②改善箇所説明図

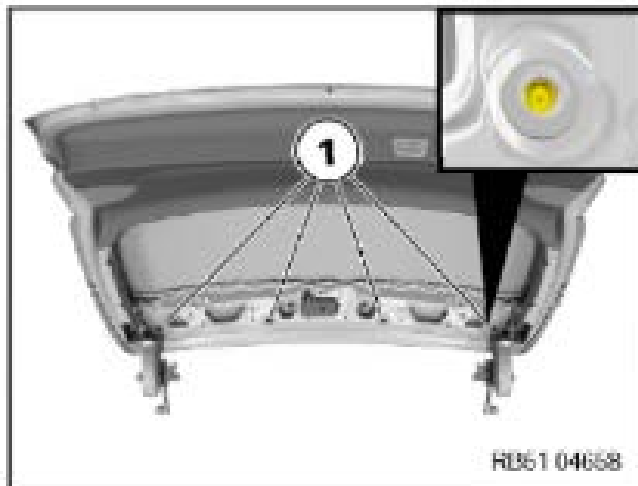
基準不適合箇所

リアスポイラーのボルト

不具合の内容

リアスポイラーの製造工程管理が不適切なため、リアスポイラー取付けボルトが装着されていないものがある。そのため、走行中リアスポイラーから異音（風きり音）が発生し、最悪の場合、高速度で走行するとリアスポイラーが脱落するおそれがある。

改善の内容

全車両、当該ボルトが装着されているかを点検し、装着されていない場合は取り付ける。

識別：左フロントドアアヒンジ取り付けボルト（下側）の頭に黒ペンを塗布する。
